**Projet de construction d'une centrale solaire au sol d'Aramon Sanofi sur le territoire de la commune d'Aramon (30)
déposé par SAS CENTRALE PHOTOVOLTAÏQUE D'ARAMON 2**

**Avis de l'Autorité environnementale
sur le dossier présentant le projet et comprenant l'étude d'impact
(articles L122-1 et suivants du Code de l'environnement)**

N° saisine : 2020-8423

Avis émis le : 04 juin 2020

Figure 2: Plan de masse (source : dossier)

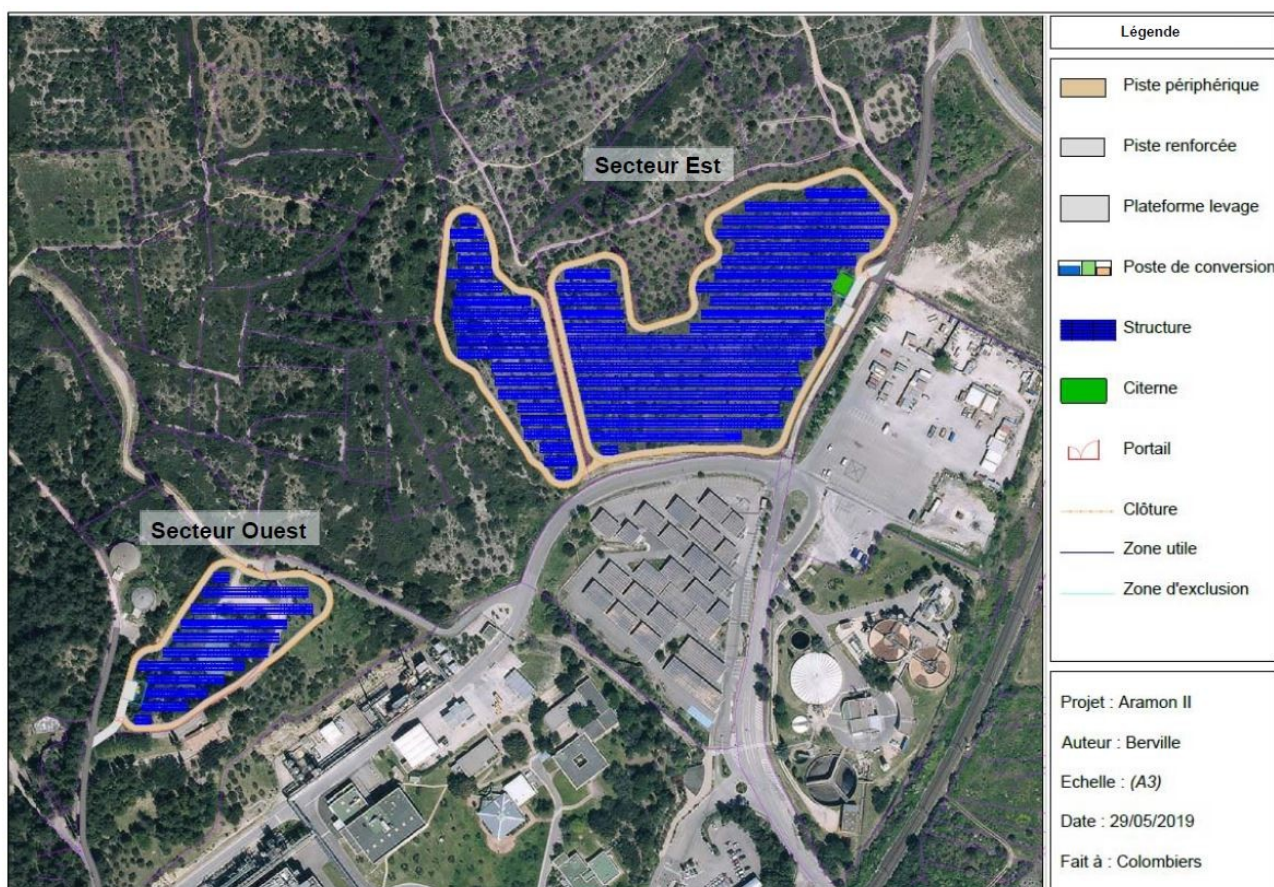
La description des travaux est générale et mériterait d'être complétée et adaptée au projet. En effet, l'étude évoque des travaux de terrassement, le positionnement des zones de stockage et celui de la base de vie sans les décrire précisément, ne permettant pas une analyse précise des impacts.

La MRAe recommande de compléter la description du projet et des aménagements nécessaires en phase de chantier et d'exploitation. Elle recommande de préciser l'ampleur et la localisation des travaux de nivellement et de terrassement (déblais/remblais, fournir des coupes transversales et une carte topographique) afin d'estimer leurs impacts sur les milieux naturels et l'érosion des sols.

La MRAe rappelle que, dans le but de réduire au maximum les impacts, sur le milieu naturel en particulier, les installations de chantier (base de vie, parkings, zones de stockage) devront être positionnées dans des zones d'enjeu les plus faibles.

Figure 3: Patrimoine protégé (source : dossier)

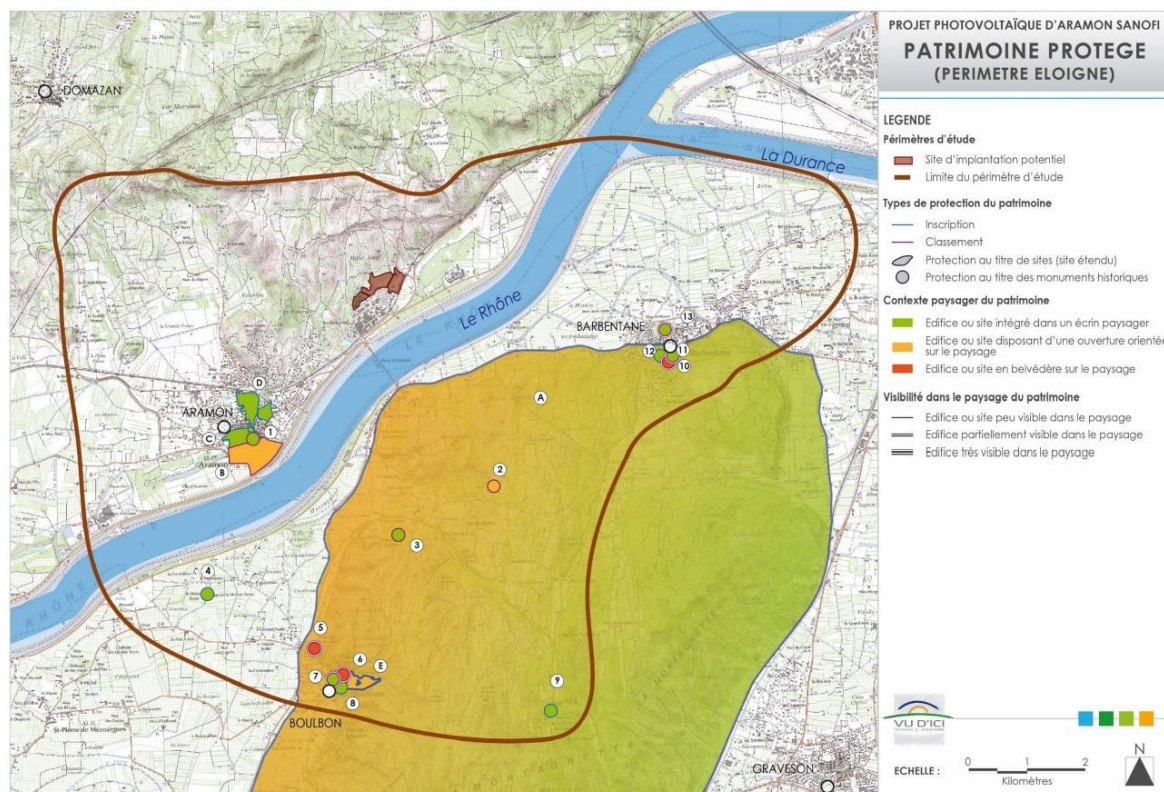
Seuls trois montages photographiques ont été réalisés ne permettant pas l'analyse éclairée des impacts paysagers.

L'étude relève que parmi le patrimoine protégé, la chapelle Saint-Marcellin et la tour du Cardinal Grimaldi, présentent des enjeux importants de co-visibilité liés à la présence de vues ouvertes en direction du projet.

Bien que l'étude conclue que la distance entre ces sites et la zone projet diminue le niveau d'enjeux, aucun photomontage ne permet de s'en assurer.

L'absence de photographies en nombre suffisant depuis les itinéraires de randonnée ou depuis les routes touristiques ne permet pas de statuer quant aux impacts paysagers du projet depuis ces lieux.

La MRAe recommande de compléter l'état initial de l'analyse paysagère et de ré-évaluer les incidences du projet sur le paysage.

La MRAe recommande d'intégrer des croquis ou photomontages permettant de mieux évaluer le rendu visuel envisagé.
